JINCE

ODPOVĚDNÝ PROJEKTANT	MICHAL ČECH	tms S.T.O. DUBIČNĚ 106, 373 71 RUDOLFOV IČO: 48300891, DIČ: CZ48300891 PROJEKČNÍ PRACOVISTĚ PLZEŇ WENZIGOVA 8, 301 48 PLZEŇ tel.: 378 229 851, fax 378 229 870		
NAVRHL, VYPRACOVAL	MICHAL ČECH			
KRESLIL	MIROSLAVA ROLLINGEROVÁ			
KONTROLOVAL	ING. VÁCLAV MAREŠ			
OBJEDNATEL	Správa železniční dopravní cesty, s.o., Stavební správa Plzeň			
RACIONALIZACE V TRATI ZDICE - PROTIVÍN			DATUM	11/2005
PS 1113 : Žst. Jince, staniční zabezpečovací zařízení			ÚČEL	PROJEKT
			POČET FORMÁTŮ	7 x A4
			MĚŘÍTKO	
			ČÁST DOKUMENTACE	PŘÍLOHA ČÍSLO:
SITUAČNÍ SCHÉMA			D1.1.5	0201.

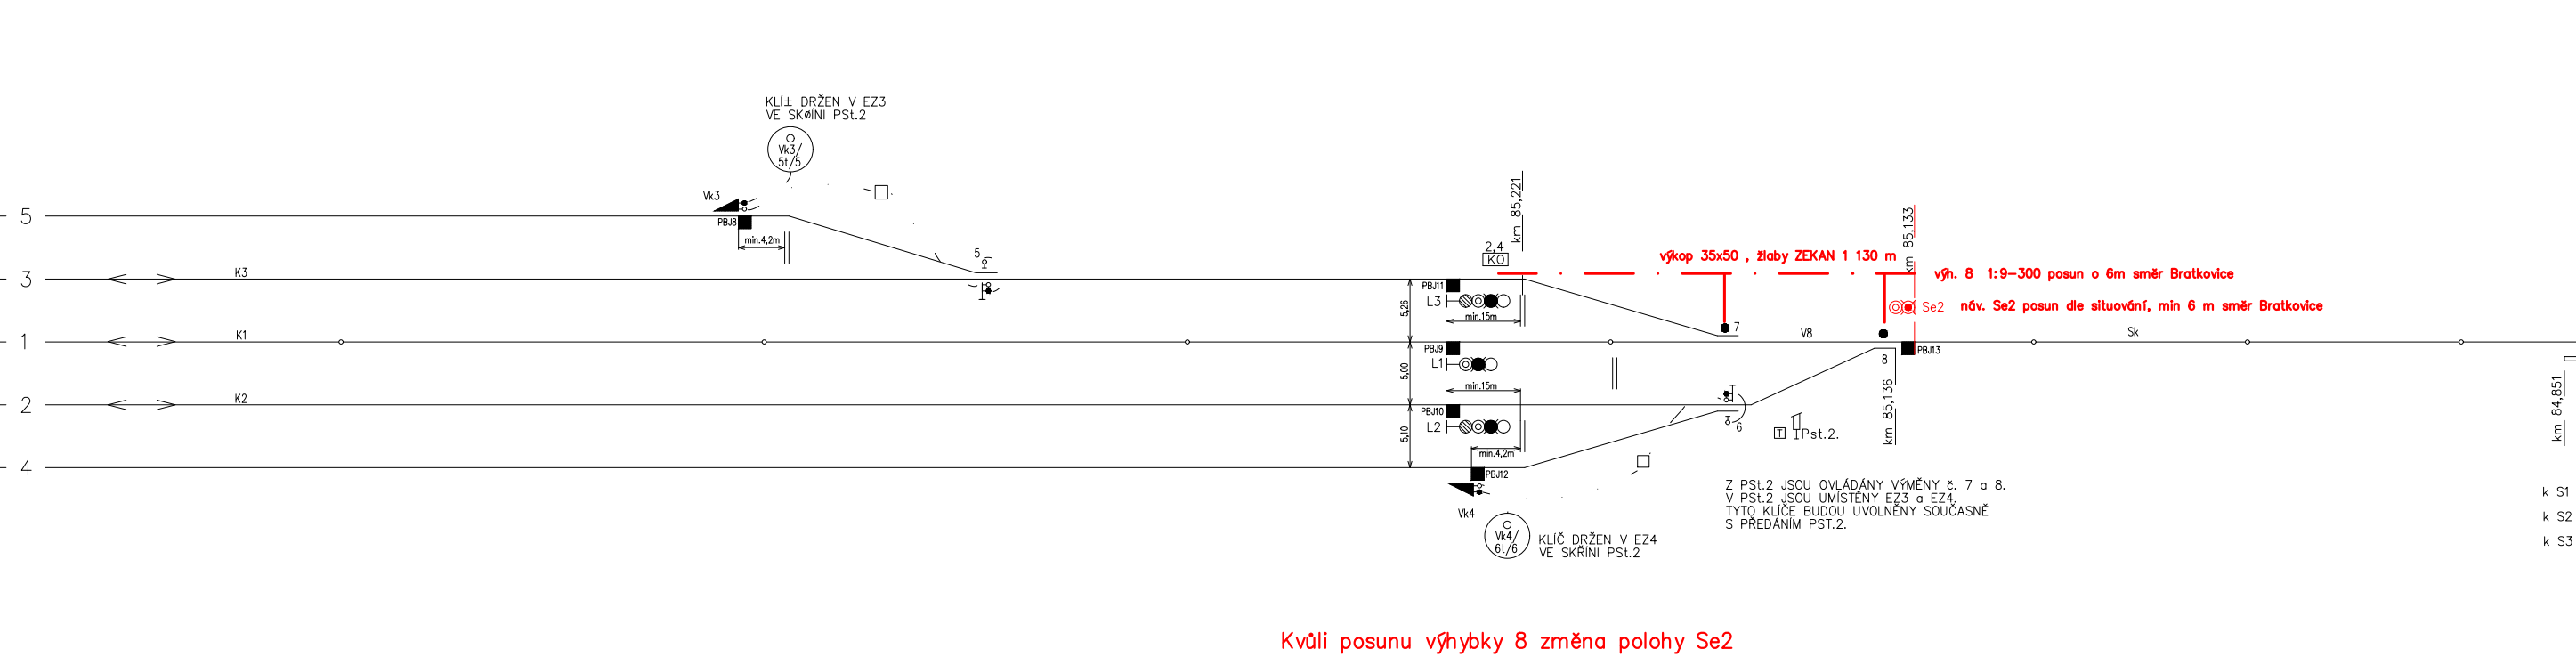
Kvůli posunu výhybky 8 změna polohy Se2
posun výhybek 6, 7 patrně bez změny poloh náv.
